DODATEK Č. 2 KE SMLOUVĚ O DÍLO
III/4051 křiž. II/405 - Puklice

Evidenční list změny stavby

Název a evidenční číslo stavby :JI 2018 SFDI-III/4051 křiž. II/405 - Puklice

Změna soupisu množství č. ZBV č.2

PŘEDÁVACÍ PROTOKOL č. 7 - 1906/2018

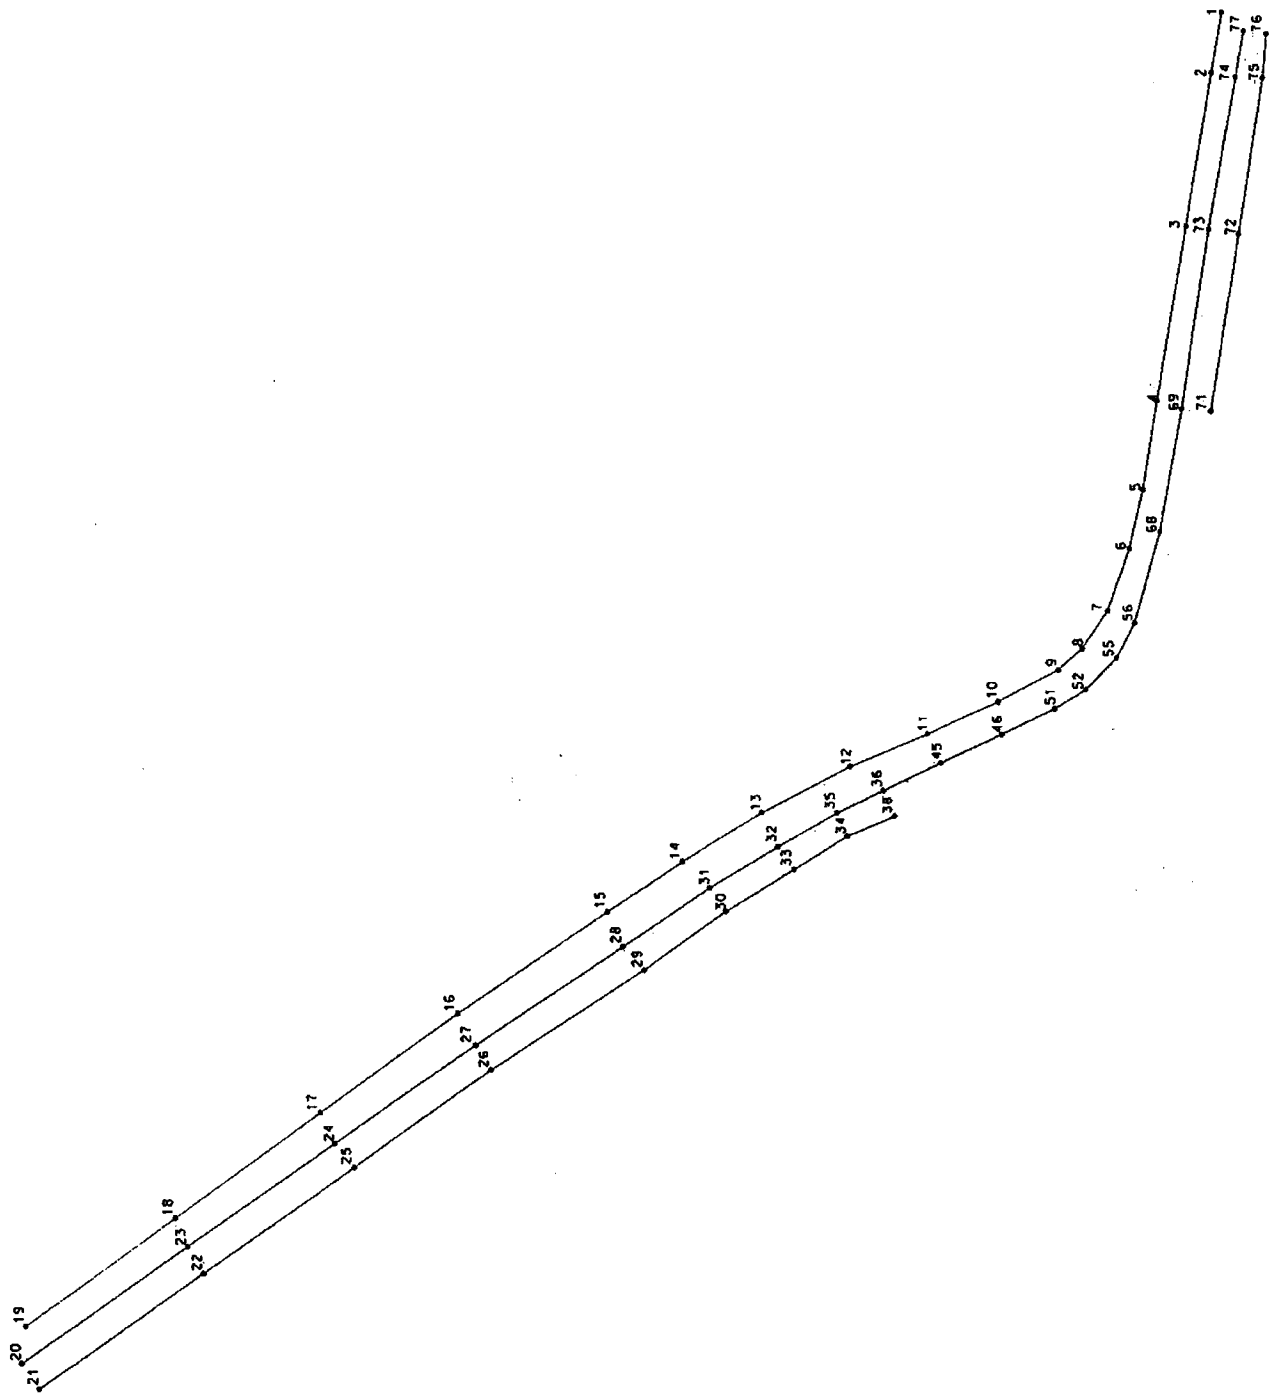
1. Zazubení svahu v km 0,3-0,41: Nabídkový rozpočet neobsahoval některé zemní práce (zvl. odkopy) týkající se tohoto zazubení. Zazubení bylo také nutné protáhnout (návaznost na délku přilehlé krajnice a svodidel)

1 - Zemní práce						
Poř. č.	Položka	Text	MJ	Počet	J. cena	Celkem
012	123737	ODKOP PRO SPOD STAVBU SILNICE A ŽELEZNIC TR. I. ODVOZ DO 16KM	m3	758.380000	319.00	241 923.22
dle geodet. prot. č. 7 = 792m3 - z pův. rozp. (24m x 0.87 + 14m x 0.91) = 758.38m3						
016	17180	ULOŽENÍ SYPANINY DO NÁSPŮ Z NAKUPOVANÝCH MATERIÁLŮ	m3	370.000000	170.00	62 900.00
dle geodet. protokolu č. 7 = 1635m3 - původně v rozpočtu 1265m3 = 370m3						
021	18231	ROZPROSTŘENÍ ORNICE V ROVINĚ V TL DO 0.10M	m2	932.400000	55.00	51 282.00
dle zam. v místě						
022	18241	ZALOŽENÍ TRÁVNÍKU RUČNÍM VÝSEVEM	m2	932.400000	13.00	12 121.20
dle zam. v místě						
1 - Zemní práce						368 226.42

PŘEDÁVACÍ PROTOKOL č. 9 - 1906/2018

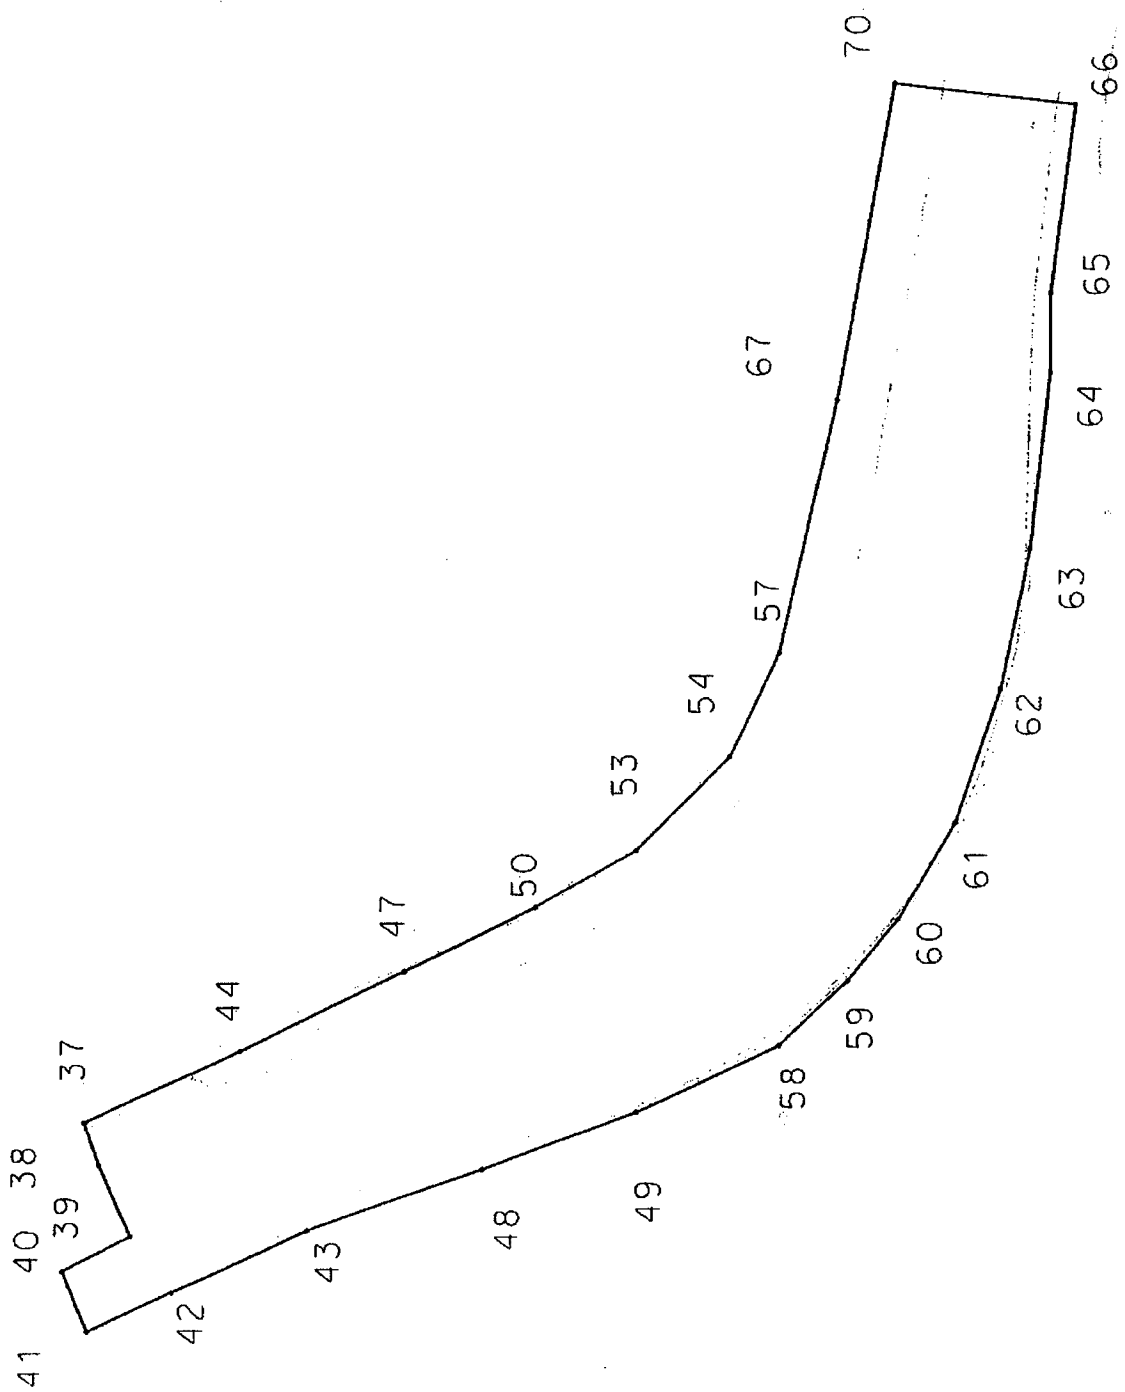
3. Zvětšená výměna podloží v zatáčce km 0,33-0,397: Po odkrytí podloží bylo rozhodnuto o prodloužení úseku celkové výměny o celkem 24 metrů.
4. Prořezání a zalití spar ve vyfrézovaném podkladu. Po odfrézování bylo rozhodnuto o provedení sanace prorýsovaných trhlin podkladního asfaltu profrézováním a zalitím asf.

Poř. č.	Položka	Text	MJ	Počet	J. cena	Celkem
028	56334	VOZOVKOVÉ VRSTVY ZE ŠTĚRKODRTI TL. DO 200MM	m2	170,600000	188,00	32 072,80
		plocha z geodet prot. č.9 = 588 m2 - plocha uvažovaná v proj. = 368 m2 - plocha san. okrajů z proj. (celkem 38m x 1,3m = 49,4m2) = 170,6 m2				
031	5673039	VRSTVY PRO OBNOVU A OPRAVY ZE ŠTĚRKODRTI A R-MATERIÁLU	m3	34,120000	834,00	28 456,08
		170,6 m2 x 0,2m = 34,12m3				
033	572123	INFILTRAČNÍ POSTŘÍK Z EMULZE DO 1,0KG/M2	m2	156,200000	14,00	2 186,80
		170,6 m2 - 14,4 m2 = 156,2 m2				
039	574E58	ASFALTOVÝ BETON PRO PODKLADNÍ VRSTVY ACP 22+ 22S TL. 60MM	m2	156,200000	271,00	42 330,20
		170,6 m2 - 14,4 m2 = 156,2 m2
